改善箇所説明図

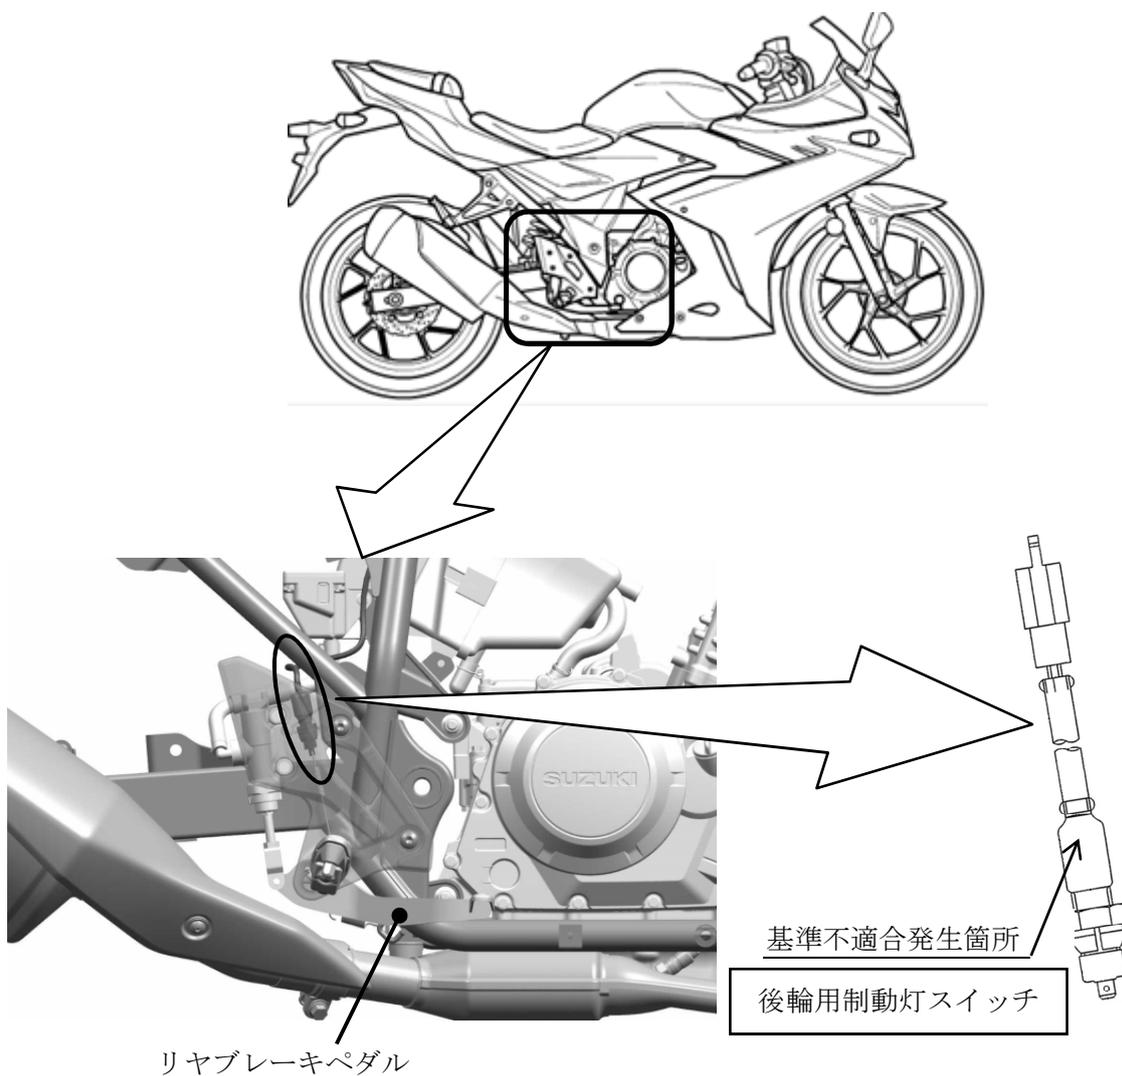
後輪用制動灯スイッチの構成部品の材質が不適切なため、スイッチ内部に浸入した雨水等により当該部品に錆が発生することがある。そのため、そのまま使用を続けると、接点部の導通不良または可動接点の作動不良により、制動灯が不灯または常灯となるおそれがある。

全車両、後輪用制動灯スイッチを対策品に交換する。

注： は交換部品を示す。

識別：車わく（ヘッドパイプ右側付近）に青色のシールを貼付する。
